リコール届出一覧表

リコール届出日：令和 3 年 1 月 21 日

リコール届出番号	外-3158	リコール開始日：令和 3 年 1 月 21 日	
届出者の氏名又は名称	Groupe PSA Japan株式会社 代表取締役社長 木村 隆之 (製作国： フランス共和国) (製作者名： オートモビル・シトロエン) (問い合わせ先： 0120-55-4106 シトロエンコール)		
不具合部位 (部品名)	車体 (フロントサブフレーム)		
基準不適合状態にあると認める構造、装置又は性能の状況及びその原因	フロントサブフレームにおいて、製造前の材料の保管が不適切なため、製造時に亀裂が生じるものがある。そのため、車両の使用過程で当該サブフレームが破損し、最悪の場合、ロアアームが保持できずに走行安定性が損なわれるおそれがある。		
改善措置の内容	全車両、フロントサブフレームの製造日を確認し、該当する場合は亀裂の有無を確認して、亀裂が確認された場合はフロントサブフレームを新品に交換する。		
不具合件数	0 件	事故の有無	0 件
発見の動機	本国からの情報による。		
自動車使用者及び自動車特定整備事業者等に周知させるための措置	<ul style="list-style-type: none"> ● 使用者 : 電話・ダイレクトメールにて通知する。 ● 自動車特定整備事業者：対象台数が少数であり、全ての使用者を把握しているため、機関誌等への掲載は行わない。 ● 弊社ホームページに掲載する。

改善箇所説明図

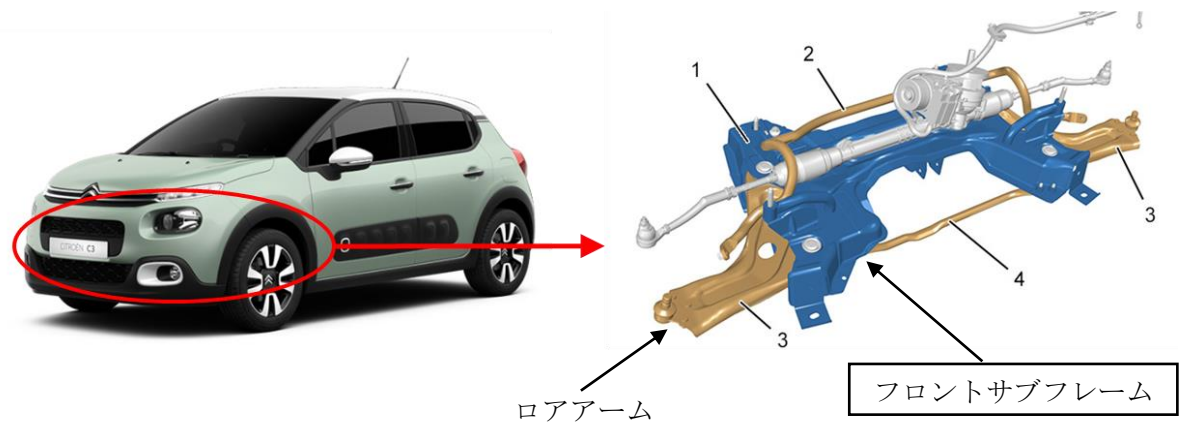
不具合の内容

フロントサブフレームにおいて、製造前の材料の保管が不適切なため、製造時に亀裂が生じるものがある。そのため、車両の使用過程で当該サブフレームが破損し、最悪の場合、ロアアームが保持できずに走行安定性が損なわれるおそれがある。

改善措置の内容

全車両、フロントサブフレームの製造日を確認し、該当する場合は亀裂の有無を確認して、亀裂が確認された場合はフロントサブフレームを新品に交換する。
